**Demande de permis de construire une centrale photovoltaïque au  
sol au lieu-dit « Aux Brandes » sur la commune de MENESPLET  
déposée par la SAS CS LES BRANDES – groupe TOTAL QUADRAN**

**Dossier n° PC 024 264 20 R 0009**

**Mémoire en réponse au Commissaire Enquêteur**

Figure 2 : Zone parmi laquelle les 1380 m<sup>2</sup> de compensation seront sélectionnés

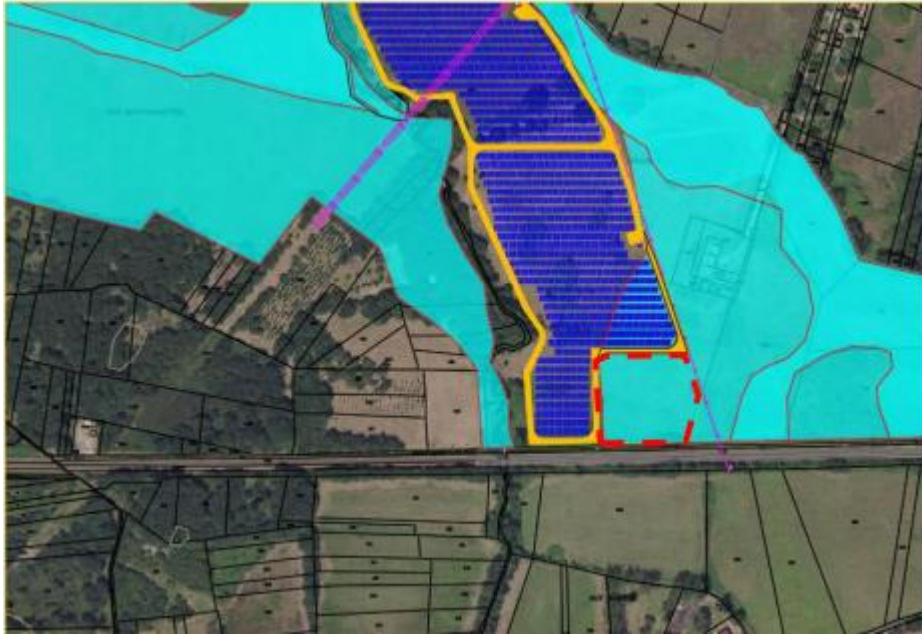
- Quel est le contenu des zones humides citées supra (limites, surfaces, n° de parcelles cadastrales) ? S'agit-il des zones humides de la zone d'évitement ou seulement la zone de compensation au Sud-Est de la centrale photovoltaïque d'une superficie d'environ 1380 m<sup>2</sup> ?
- Plus globalement, quel est le devenir de la zone d'évitement d'une superficie d'une vingtaine d'hectare ?
- L'ensemble de la zone d'évitement fait-elle l'objet d'une gestion durable ? Par qui ?

Afin de compenser cet impact, la mesure MC1 proposée dans l'étude d'impact a été modifiée dans le mémoire en réponse à la MRAe. Le principe de la mesure reste le même, à savoir gérer de manière durable des zones humides évitées, mais sur une surface de 1380 m<sup>2</sup>, correspondant à une compensation à hauteur de 150% (exigence du SDAGE Adour-Garonne). Cette surface sera sélectionnée parmi une zone de 6630 m<sup>2</sup> (en rouge sur la Figure 2  Figure 1 ci-dessous) disponible en périphérie sud-est du projet sur la parcelle cadastrée 1935.

En conclusion, seules les zones humides ciblées dans la mesure de compensation précitée feront l'objet d'une gestion pérenne. Cela correspond à 1380 m<sup>2</sup> à sélectionner sur la parcelle 1935, parmi la zone rouge identifiée sur la Figure 2. Le reste des zones humides identifiées restera à la gestion du propriétaire des terrains.

Figure 5 : Localisation du chemin de câbles aérien et exemple de chemin de câbles aérien

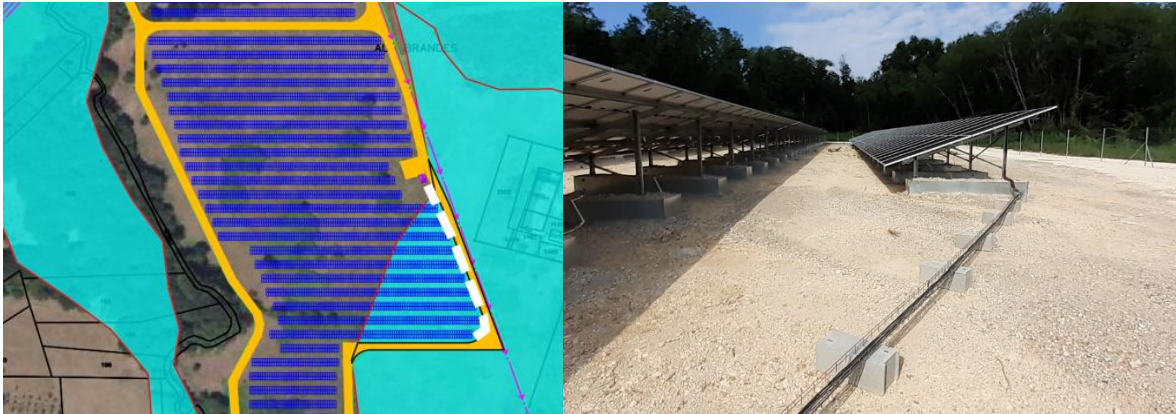
Dans la réponse du pétitionnaire à l'avis de la MRAe n°2021APNA80, il est écrit : « *Par ailleurs, au droit des zones humides impactées, les câbles seront installés soit en aérien soit dans des tranchées non drainantes (par exemple avec des gaines renforcées ou des bouchons d'argile)* ».

Question : le choix entre ces deux mesures a-t-il été fait ?

Après discussion avec les services de la DDT service Eau, Environnement et Risques, il a été décidé d'installer les câbles au droit des zones humides en aérien : les câbles électriques des différents panneaux vont longer les tables directement sous les panneaux pour rejoindre les bouts de tables et les onduleurs. Depuis ces points, les câbles seront rassemblés et posés au sol sur des briques selon le linéaire

blanc indiqué sur l'illustration ci-dessous (environ 100 m) jusqu'au poste de transformation (PTR). Des briques de support devront être posées tous les 1,50 m environ afin de soutenir le chemin de câbles jusqu'au PTR, soit environ 66 briques de support.

Cette solution a été validée par le service Eau, Environnement et Risques de la DDT qui confirme qu'ainsi le projet ne sera pas soumis à déclaration au titre de la loi sur l'eau.

Figure 6 : Carte de l'analyse paysagère, p. 105 de l'EIE

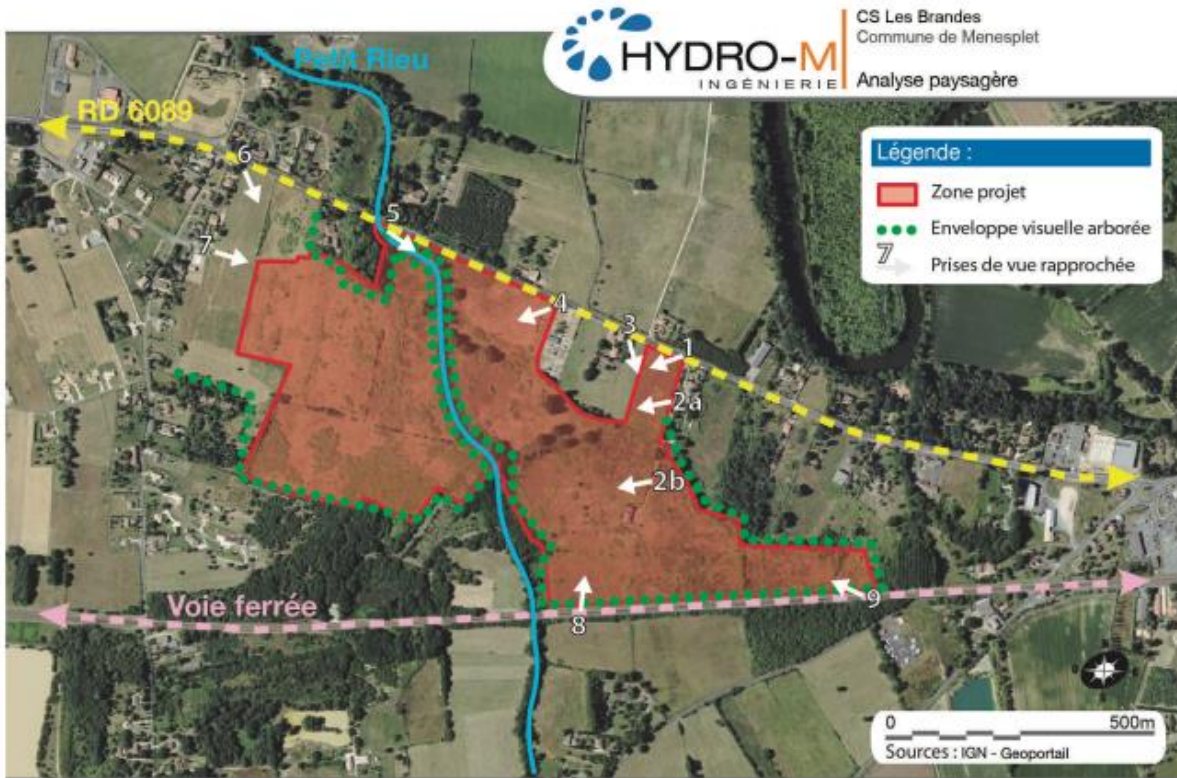
La photo *Synthèse des enjeux paysagers* en page 17 de l'étude d'impact ne répertorie pas l'habitation située au Nord-Ouest de la zone projet au lieu-dit La Garenne en bordure de la RD6089 (carte IGN).

Question : la perception visuelle du parc photovoltaïque depuis cette habitation et ses annexes a-t-elle été prise en compte dans les enjeux paysagers ?

Comme le montre la carte page 105 de l'étude d'impact (cf. page suivante), l'habitation au lieu-dit La Garenne est enveloppée dans une frange arborée masquant considérablement les vues vers le site d'étude (cf. Figure 7, p. 11).

C'est pourquoi le bureau d'étude en charge du volet paysage de l'étude d'impact avait estimé que cette habitation ne présentait pas de sensibilité notable au projet malgré sa proximité. Cela est également le cas par exemple pour quelques habitations à l'ouest, un peu plus éloignées, mais masquée de manière similaire par des écrans boisés et pour lesquelles le bureau d'étude a également considéré l'absence d'enjeu paysager notable (cf. Figure 8).

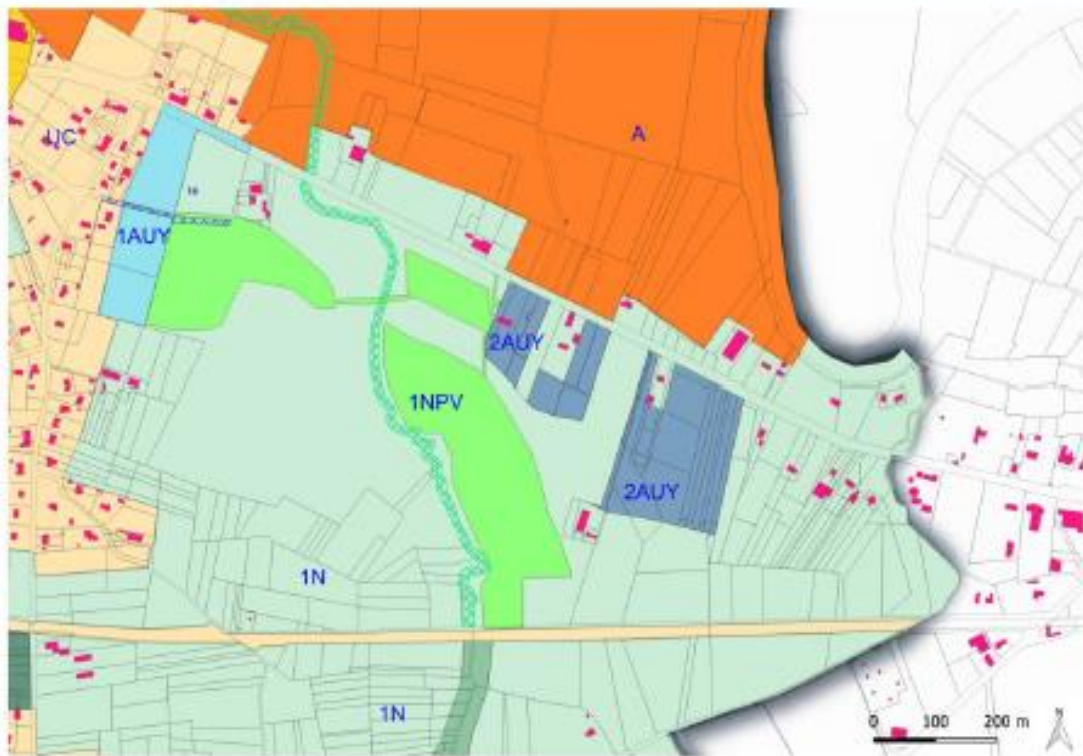
Question 2 : La notice explicative indique le reclassement de l'emprise du poste électrique de Ménéplet de 2AUy en Uy.

Question : quel est le lien de ce changement de zonage avec le projet de parc photovoltaïque « Aux Brandes » alors que l'emprise du poste électrique ne se trouve pas dans celle du projet ?

Réponse 2 : Cette modification de zonage sera finalement supprimée de la déclaration de projet car ne rentre pas dans le champ du présent projet. Voici ci-dessous le nouveau zonage proposé correspondant aux modifications de zonage nécessaires à la réalisation du projet.

Figure 11 : Carte de localisation de la zone de compensation envisagée

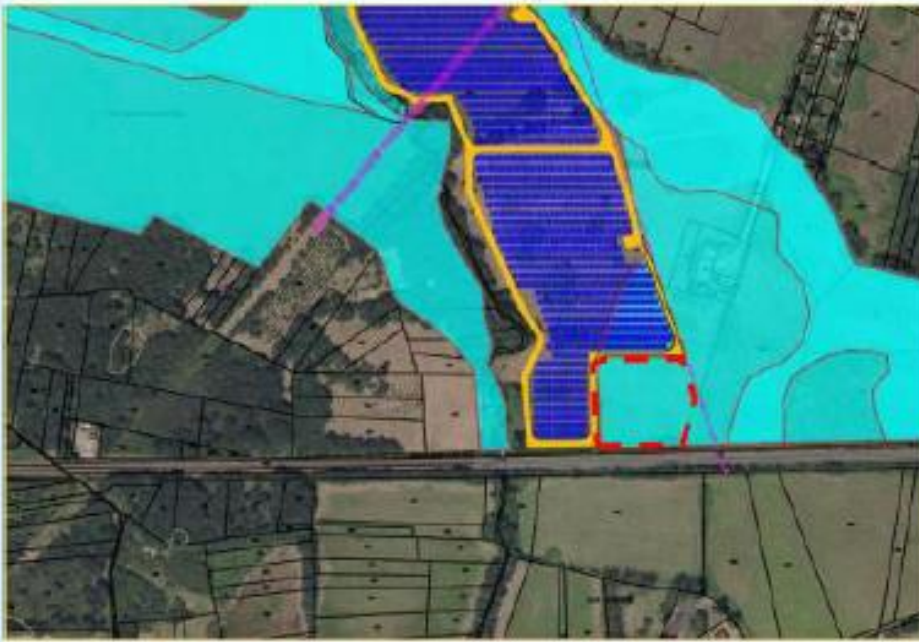
Question 3 : Le projet de parc photovoltaïque comprend des zones d'évitement (secteurs à enjeux écologiques, zones humides) et une zone de compensation identifiée zone humide. Dans son avis n°2020ANA85, la MRAe écrit : « De plus, les enjeux du site en matières d'habitats d'espèces et de zone humides justifieraient la mise en place dans le document d'urbanisme d'outils réglementaires de protection des éléments environnementaux les plus importants afin de garantir une prise en compte suffisante de l'environnement lors de l'implantation de la centrale photovoltaïque ».

Question : des outils réglementaires de protection évoqués par la MRAe sont-ils prévus ? En particulier, la zone compensatoire sera-t-elle identifiée en tant que telle dans le document d'urbanisme ?

De plus, la zone de compensation précise n'est pour l'instant pas définie. La compensation à hauteur de 150% (exigence du SDAGE Adour Garonne), soit 1380 m<sup>2</sup>, sera localisée au sein d'une zone identifiée comme favorable de 6630 m<sup>2</sup> située en périphérie sud-est du projet sur la parcelle cadastrée 1935. La localisation de cette zone est présentée dans la carte ci-dessous.
